Meie 06.06.2023 nr 7.1-1/23/9934-2

**Pärnu maakonnas Tori vallas Sindi linnas  
Tööstuse tänava ristumiskoha projekteerimise  
nõuded**

Joonis 1. Ristumiskoha pikikaldete kujundamine

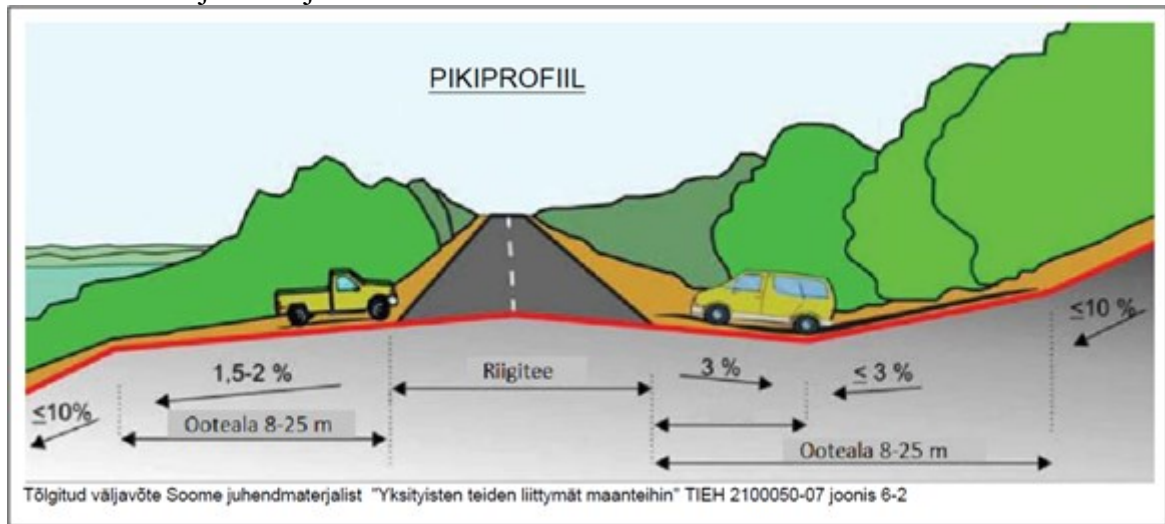
9. Ristumiskoha plaanilahenduse koostamisel lähtuda Transpordiameti tüüpjoonise II põhimõtetest. Pöörderaadiused määrata liikluskoosseisu kõige ebasoodsama sõiduki pöördekoridoride järgi. Kujutada pöördekoridorid joonistel.
10. Ristumiskoht projekteerida riigiteega võimalikult täisnurga all. Ristumiskoha pikikalded määrata vastavalt alltoodud joonise põhimõtetele arvestusega, et riigitee alusele maale sademevett üldjuhul ei juhitu.
